Nr referencyjny ZP.271.5.2023.AM

Wyjaśnienie treści SWZ

Dotyczy: postępowania o udzielenie zamówienia publicznego prowadzonego w trybie podstawowym z możliwością prowadzenia negocjacji w celu ulepszenia treści ofert pn. Zagospodarowanie terenu rekreacyjnego wokół Grodziska Rszew w Konstancynowie Łódzkim

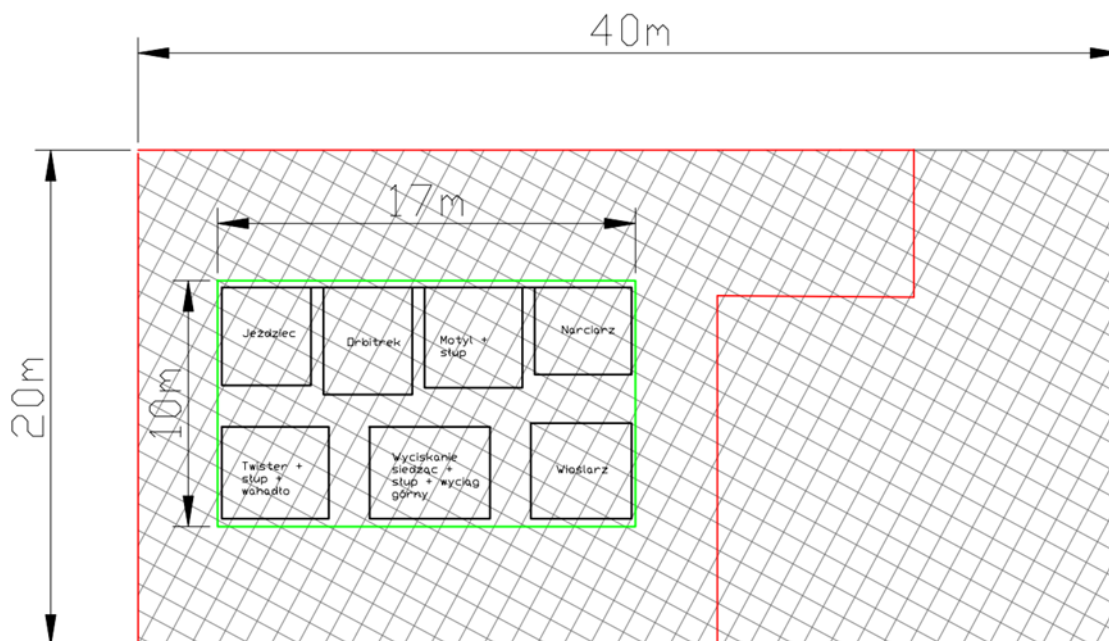
Dla części 2 – PRAWO OPCJI Zamawiający wykazał jedynie 54mb obrzeży betonowych, prosimy wskazać której części robót dotyczy ta pozycja.

Dla części 2 – PRAWO OPCJI Zamawiający wykazał 635m2 nawierzchni z kruszywa C90/3, 0/31,5mm. Prosimy o wskazanie na PZT jakiej części robót dotyczy ta pozycja.

Zamawiający wyjaśnia, że pozycja dotycząca wykonania 54mb obrzeży betonowych dotyczy obramowania nawierzchni z płyt EPDM w zakresie siłowni zewnętrznej. Strefa montażu urządzeń siłowni zewnętrznej stanowić będzie prostokąt o wymiarach 17 m x 10 m zgodnie z poniższym szkicem:

Kolorem zielonym oznaczono projektowane obrzeże, zaś obrys czerwoną linią to strefa przeznaczona pod siłownię zewnętrzną zgodnie z planem sytuacyjnym PZT.

Powyższy szkic obrazuje również przykładowe rozmieszczenie urządzeń do ćwiczeń w ramach siłowni zewnętrznej z uwzględnieniem wymaganych stref bezpieczeństwa.

Pozycja dotycząca wykonania 635 m2 nawierzchni z kruszywa gr. 20 cm dotyczy zsumowanej powierzchni nawierzchni stref przewidzianych pod siłownię zewnętrzną oraz plac zabaw bez uwzględniania nawierzchni z płyt EPDM, której to powierzchnia wynosi 170 m2, i pod którą zostanie wykonana podbudowa z kruszywa gr. 15 cm. Łącznie te wartości dają 805 m2 i stanowią powierzchnię wyznaczoną powyższym szkicem załączonym do odpowiedzi na pytanie nr 4.
